3. Dětské hřiště – Valtická

2) Popis výše uvedených zařízení, zjištěné závady a opatření k odstranění zjištěných závad

j) Kolébáčky
(3–10 let), více jak 3 roky

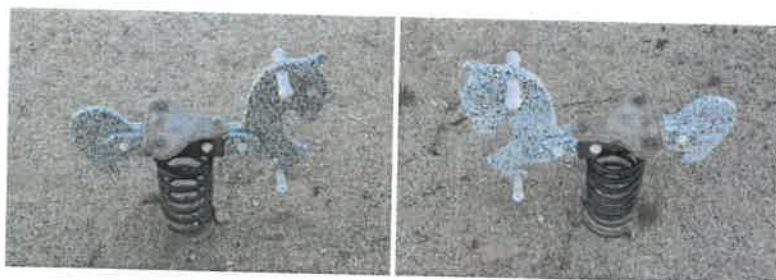
- Herní prvek odpovídá technickým normám ČSN EN 1176-6 s nedostatkem.
- Herní prvek je pevně ukotvený do země.
- Při kontrole možného sevření nebylo zjištěno nedostatků.
- Při kontrole povrchu tlumící náraz z hlediska možného pádu, nebyly zjištěny žádné nedostatky.
- Povrch odpovídá ČSN EN 1176-1: 2018.
- Na tělese kolébačky chybí madlo pro oporu nohou.
- Chybějící madlo je nutné na těleso kolébačky doplnit.

Lanový most

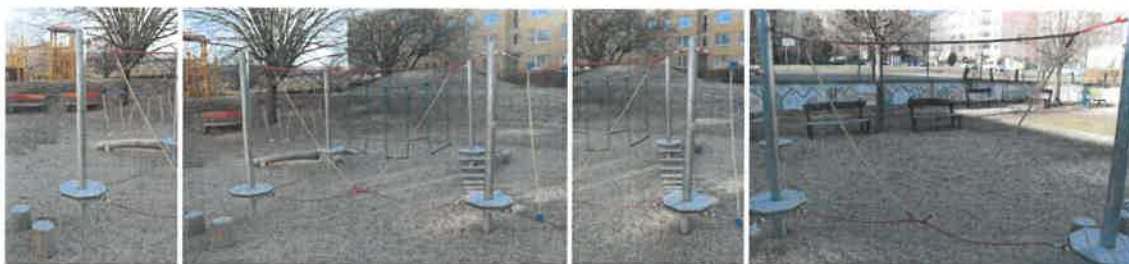
- Lanový most odpovídá technickým normám ČSN EN 1176-1 s nedostatkem.
- Konstrukce je stabilní.
- Vzdálenosti mezi jednotlivými součástmi splňují požadavky podle zkušebních sond na kontrolu nepřipustných otvorů dle ČSN EN 1176-1.
- Na lanové spojce je povolený šroub.
- Povolený šroub na lanové spojce je nutné pevně dotáhnout.
- Při pravidelných kontrolách je nutné kontrolovat lanové spojky a dotažení šroubů.
